拉合尔水与污水管理项目（LWWMP）

AIIB项目编号P000074合同编号0074-PAK-01

第一次标前会议纪要

**拉合尔污水与排水管理项目（LWDMP）——从LARECHS COLONY至
GULSHAN E RAVI的污水系统，拉合尔（采用非开挖技术）**

图号：LW - TD - 141

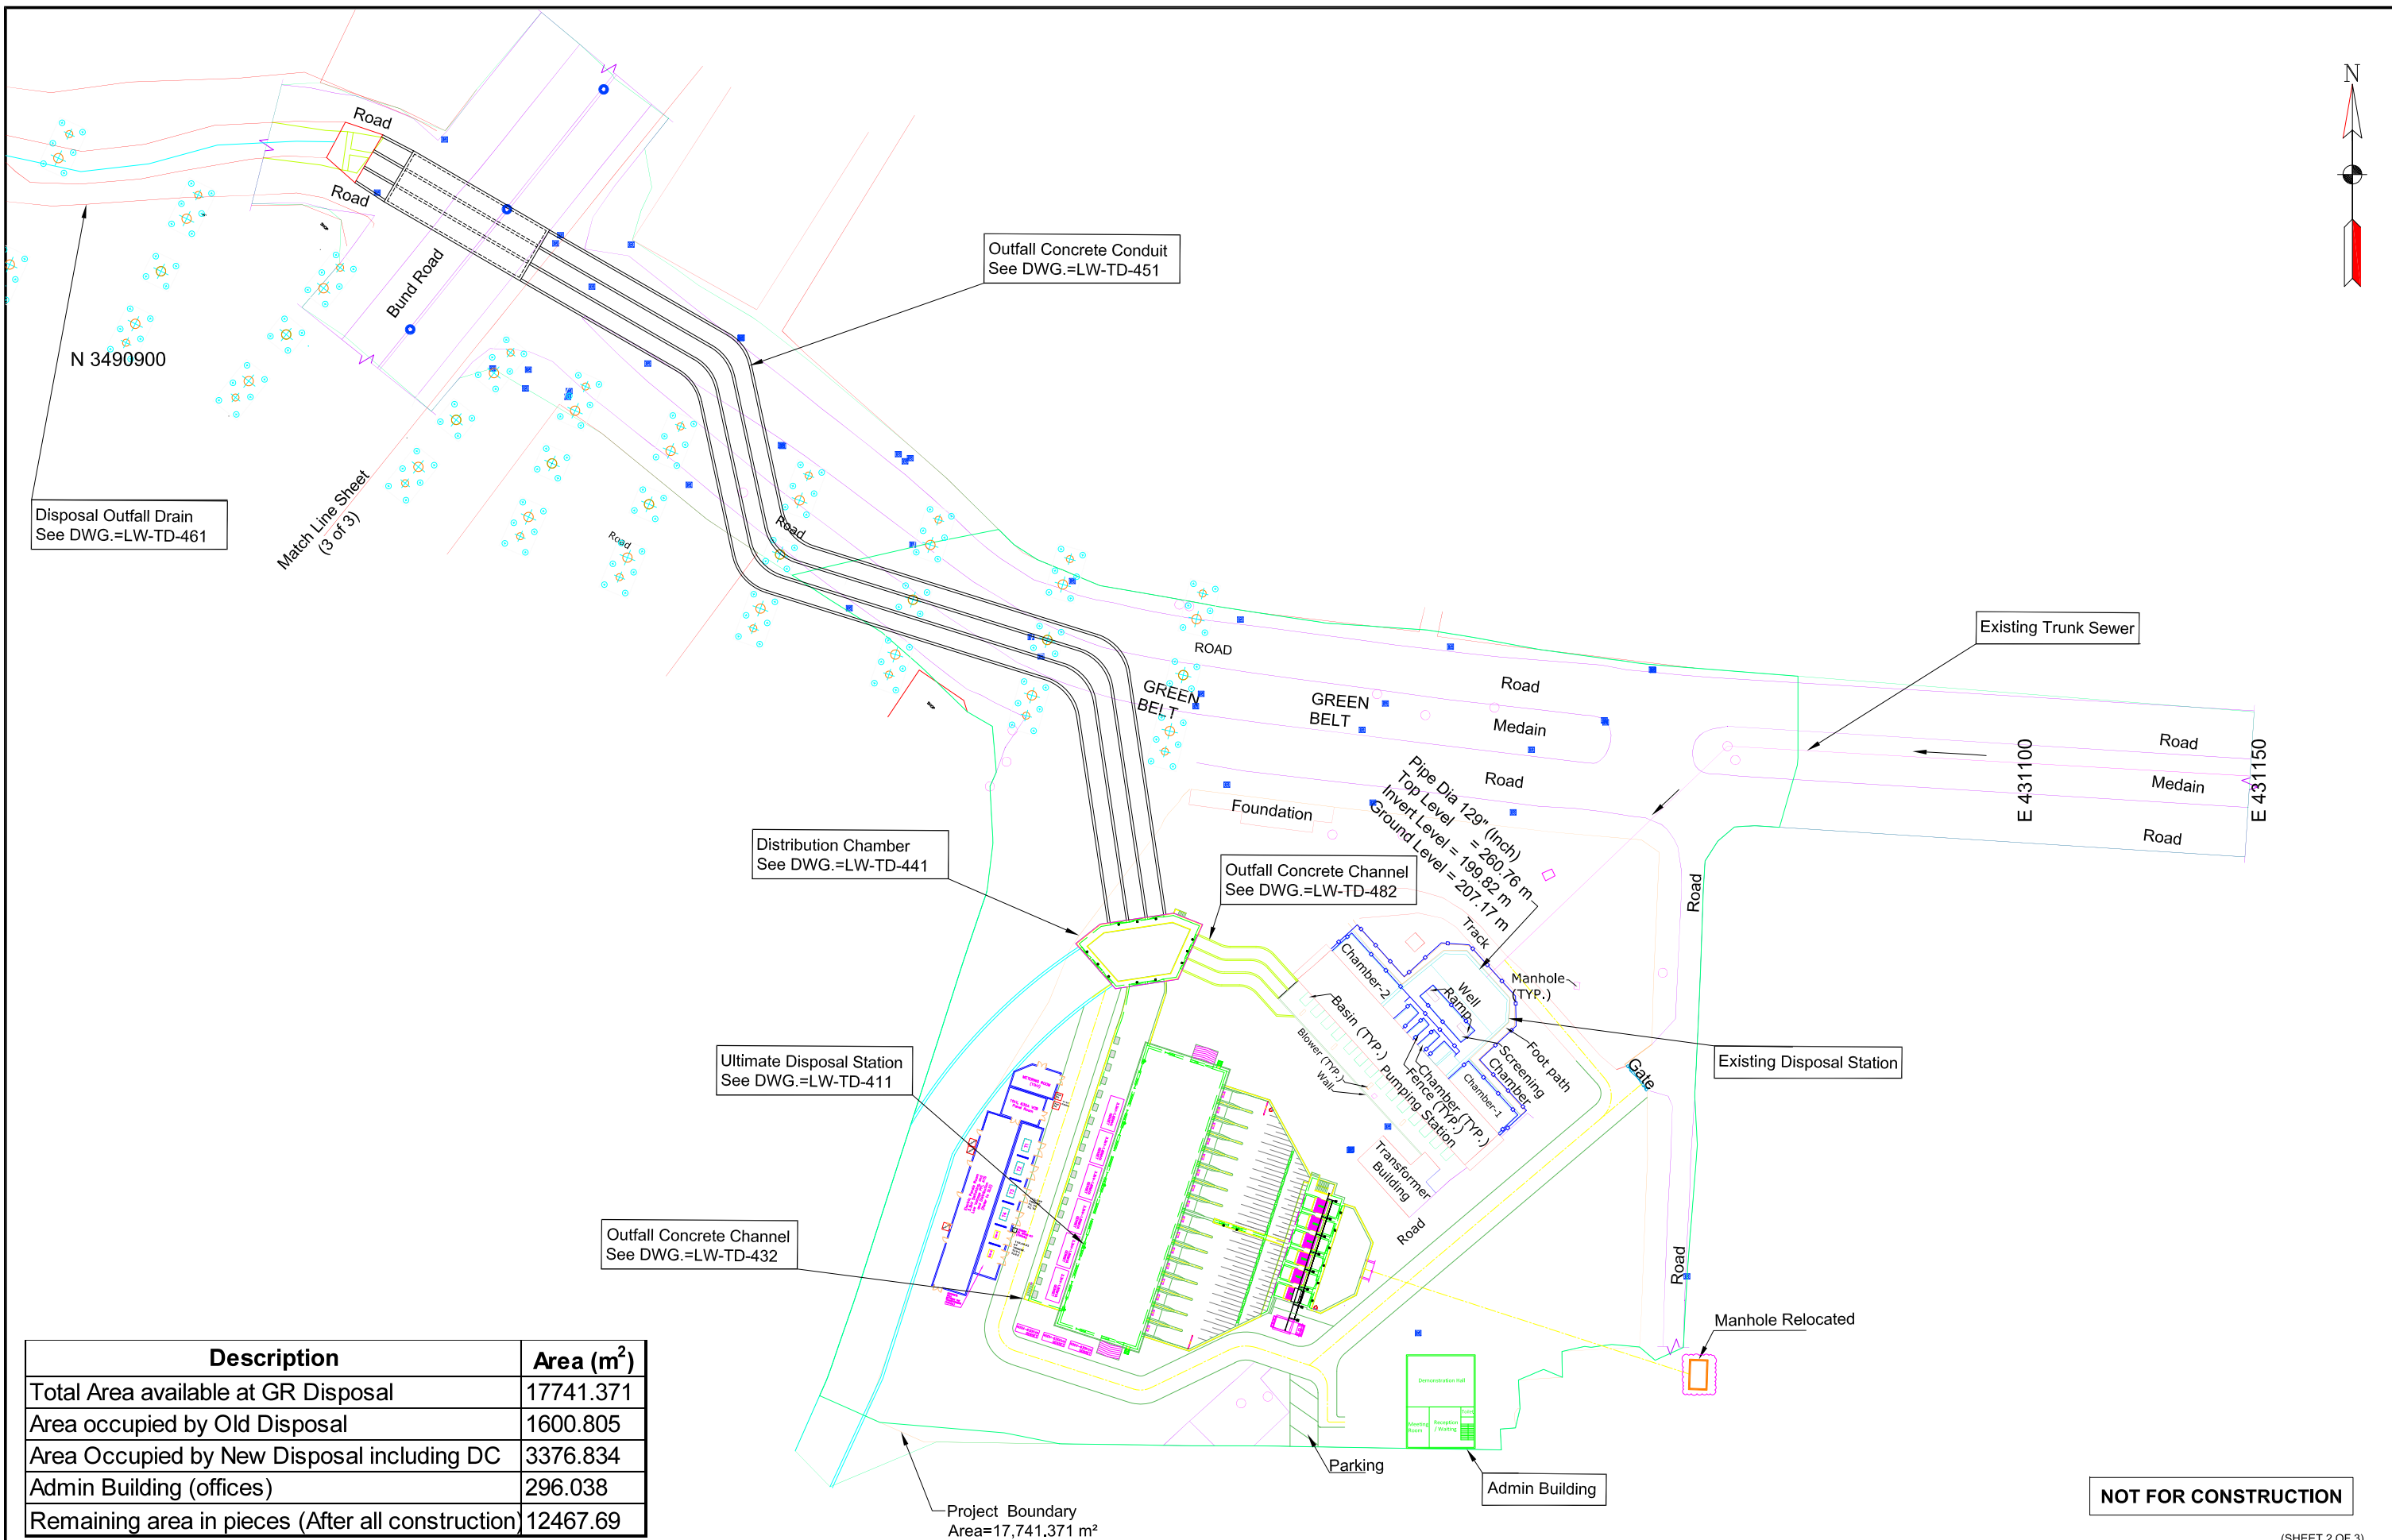
38.	第3卷，第二部分，第6节业主要求图号LW-TD-141至LW-TD-144，及图号LW-TD-149至LW-TD-152	为接收井提供推力座和圆形竖井壁。推力座也在尺寸表中为接收井给出，但未在剖面详图中给出。根据我们的运营理解， 推力座不应是接收井的一部分。请确认。	兹澄清，推力座不应是接收井的一部分。与所引用图纸相关的更新图纸（LW-TD-141至LW-TD-143）作为附件E附上，供投标人考虑。将发布反映上述内容的补遗。

LW - TD - 177

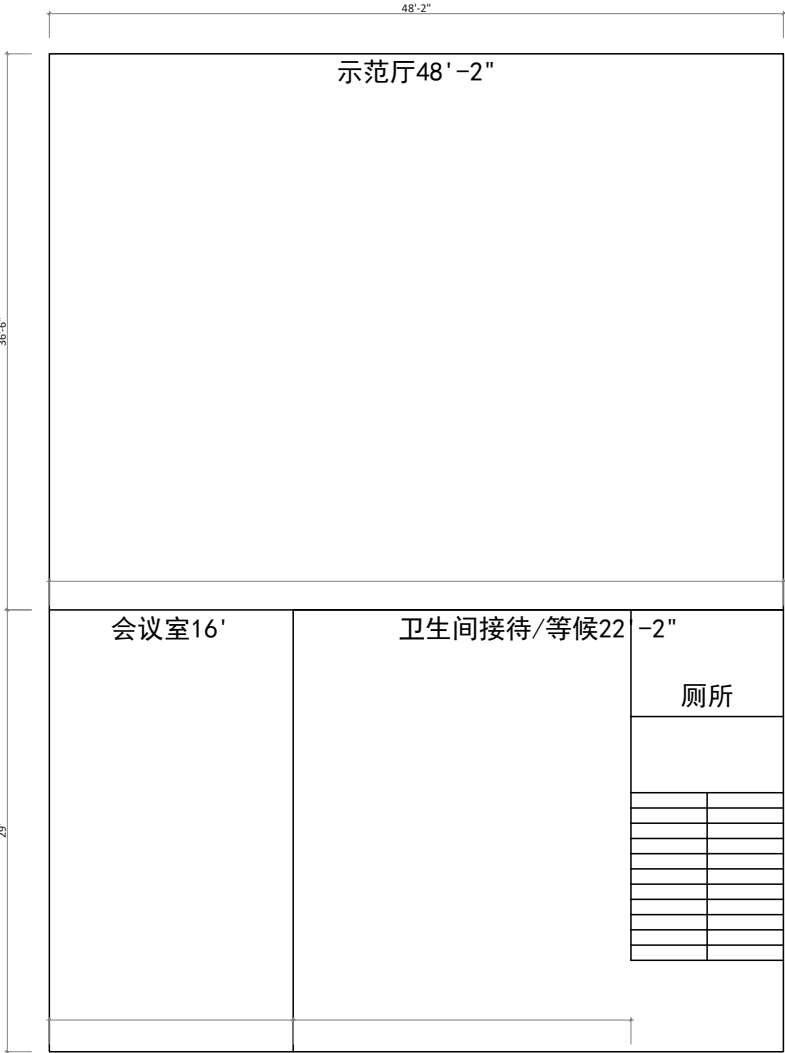
42.	第3卷，第二部分，第6节业主要求（表4.10第6页-第55页，及表4.11第6页-第57页）；Dwg # LW-TD-177	除臭控制和通风系统数量存在冲突。如参考章节所述，在招标文件的不同位置观察到除臭控制系统数量不一致。请确认确切的数量/数目。	这是为了澄清 除臭和通风系统的总数为29 。招标文件中任何位置的除臭和通风系统数量应读作29，如第6节业主要求表4.11（第6-57页）所述。更新后的图纸（LW-TD-177）作为附件-G附上。将发布反映上述内容的补遗。

附件-H

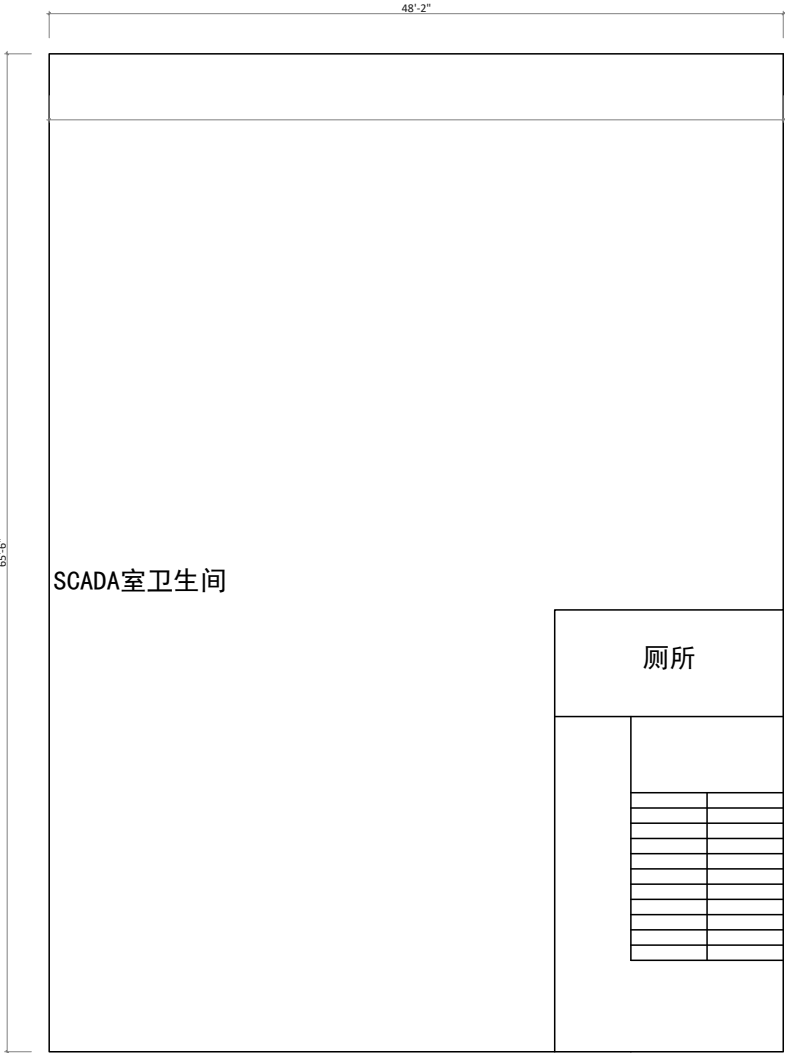
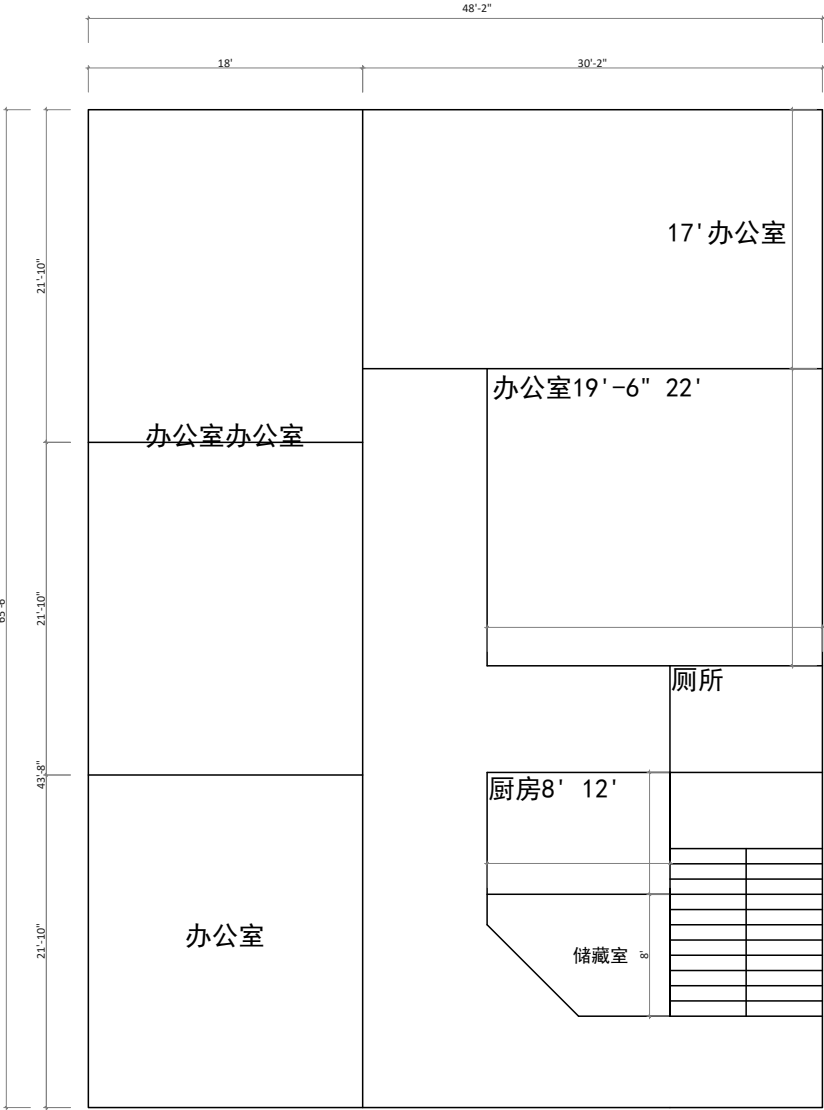
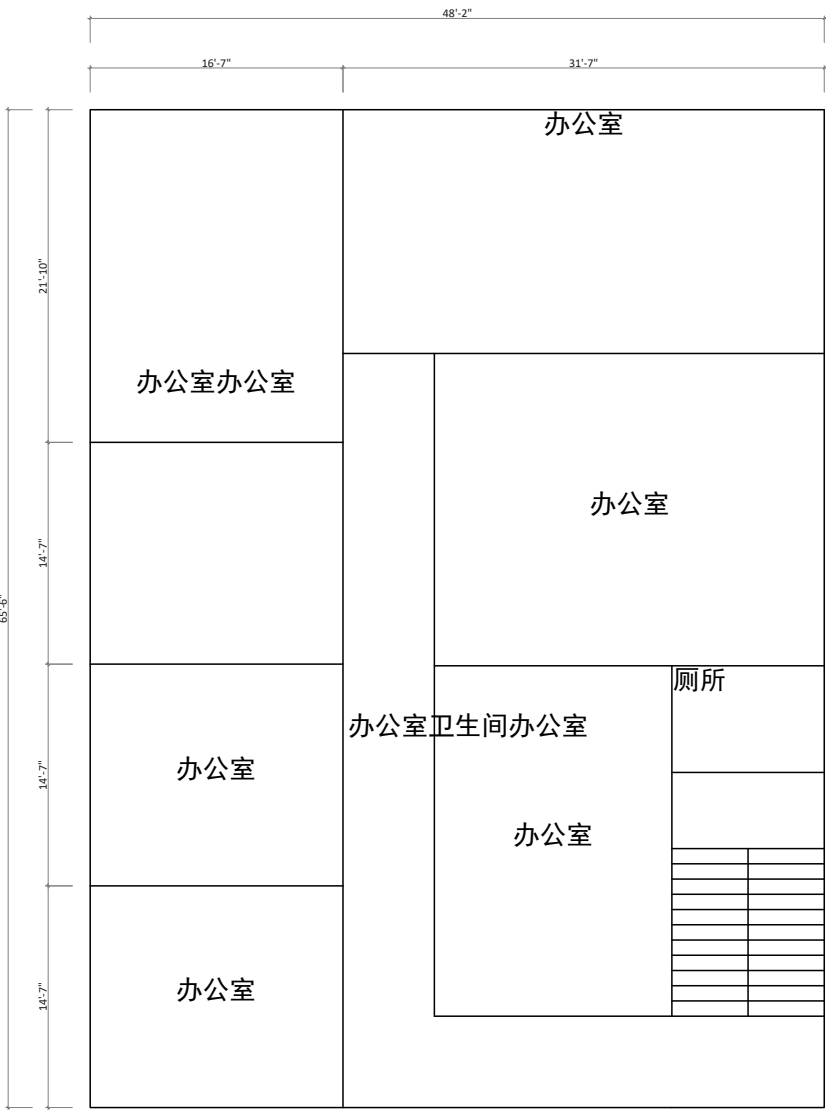
44.	第2卷，第二部分，第6节业主要求第4.1.11条，第xx子条（第6页-第67页）	办公楼建设文中提到承包商必须建造一栋除底层外的全功能三层建筑（每层500平方米）。然而，在价格表中（项目编号3.27），仅提及为三层办公楼。请澄清，是地面加三层建筑，还是仅3层，每层500平方米面积？	这是为了澄清承包商应建造一栋设施齐全的地面以上三层办公楼（共四层），每层建筑面积为296平方米，并配备电梯。该建筑的布局见作为 附件-H所附的图纸 。将发布反映上述内容的补遗。

DRAWING NO.:-	LW - TD - 493
---------------	----------------------

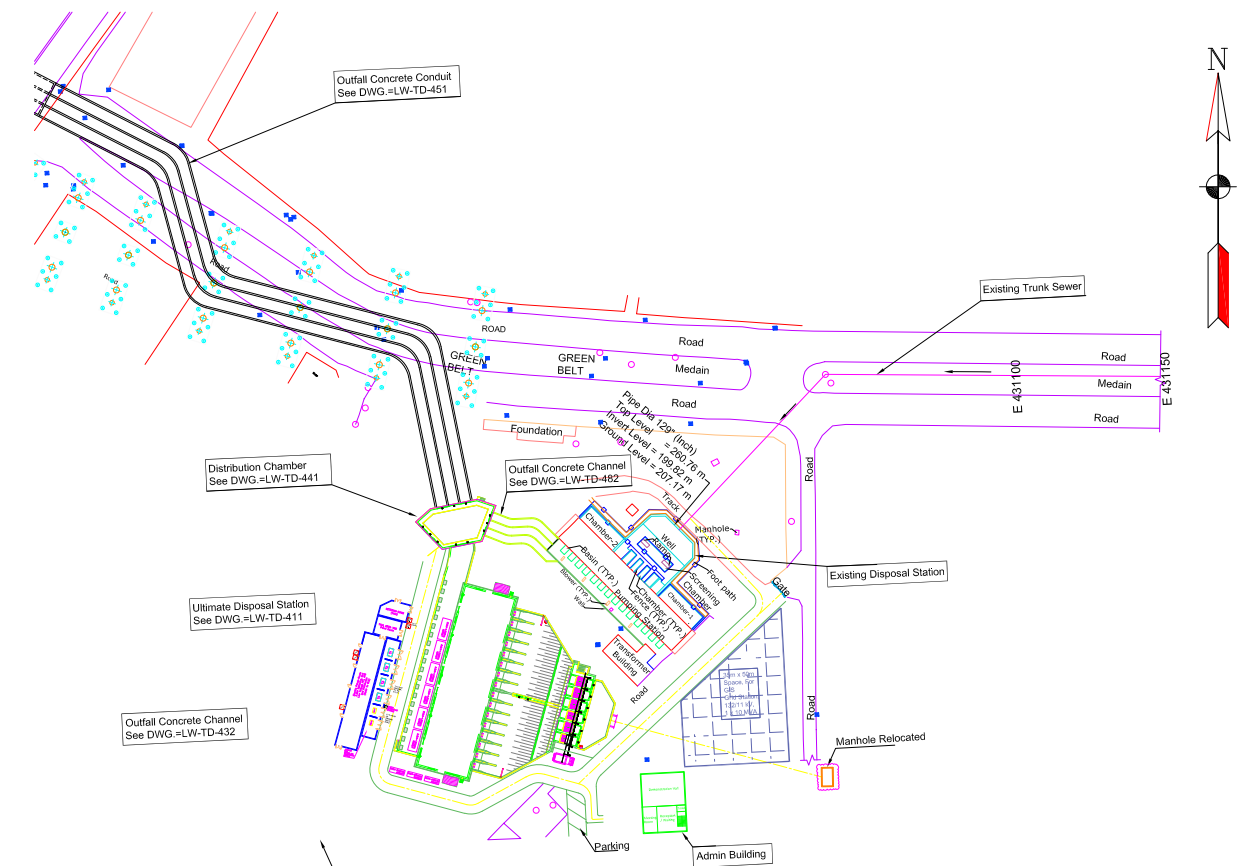
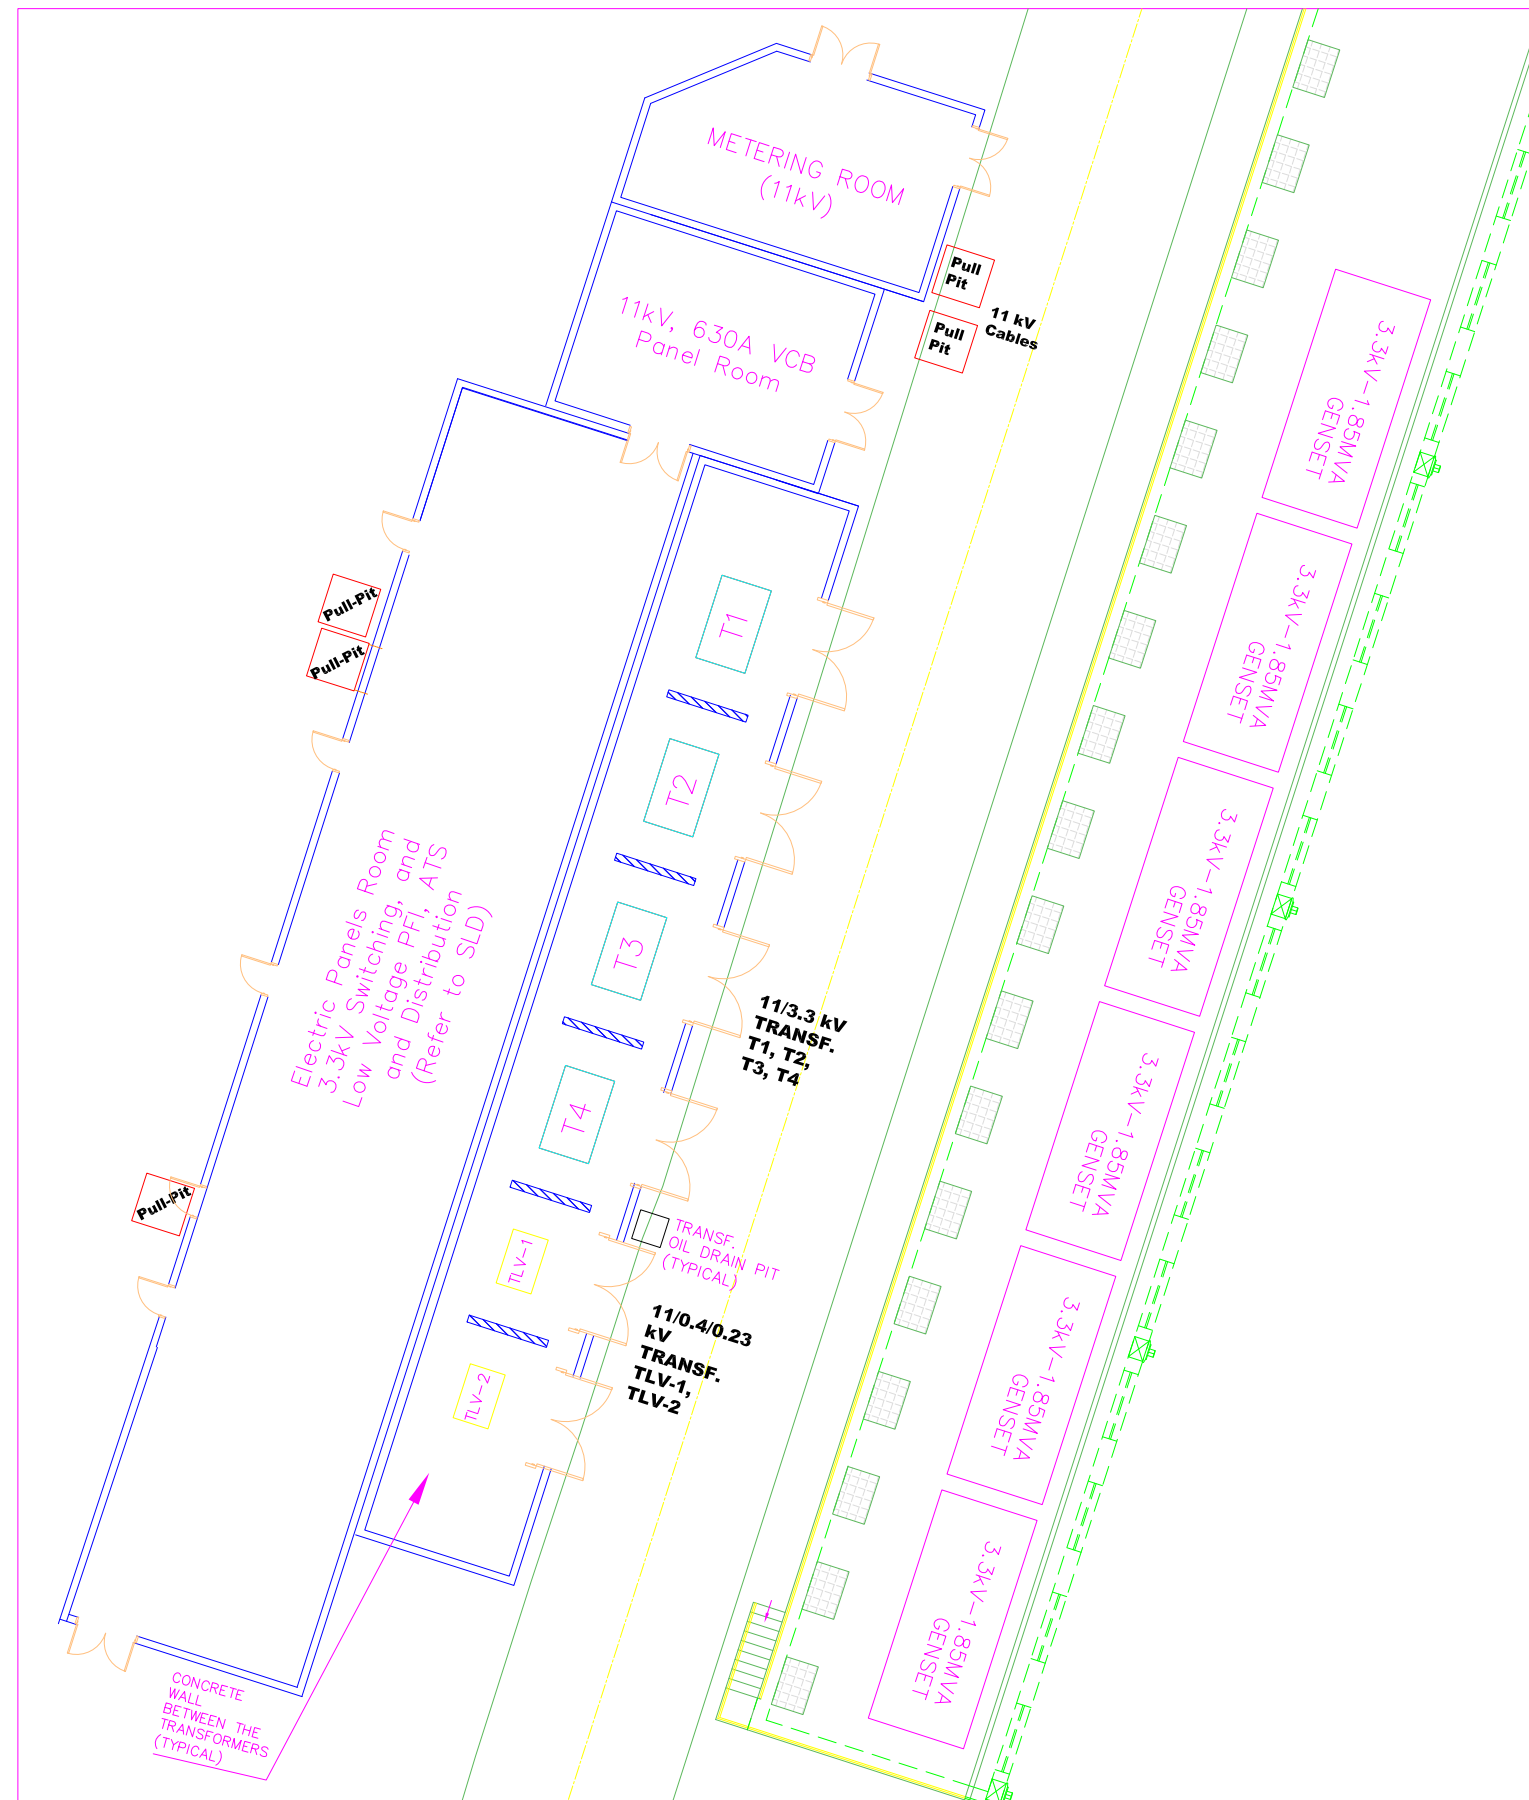
序号	参考章节	疑问	业主的答复
		素超出承包商的控制范围，可能导致影响系统性能的临时停电。因此，投标人寻求贵方确认公用设施电源供电不中断这一固有局限性。 2) 由于与公用设施连接相关的范围在此阶段无法完全确定，请客户拨出暂定金额以充分涵盖所有相关费用和意外开支。	2) 请参阅我们对序号67的回复。
70.	Volume-3，第二部分，第6节 - 业主要求，招标图纸。总平面布置图泵房（图号LW-TD-402） Volume-3，第二部分，第6节 - 业主要求，招标图纸。。 132/11kV网格空间及变压器、配电柜、电缆沟布置（	在结合审查两份图纸时，观察到行政楼和通道与电气建筑/设施重叠。投标人的理解是，为承包商工作范围内包含的建筑、设备及其他基础设施工程提供充足空间应是业主的责任。请确认。	需要澄清的是，更新后的开关设备及相关电气装置，包括132/11kV电网区域、变压器、配电盘和电缆沟布置，可以容纳在泵房相邻及外部，如附件J所附更新图纸（图号492和493）所示。此外，控制室及所有相关附件应位于行政/办公大楼内的专用楼层。
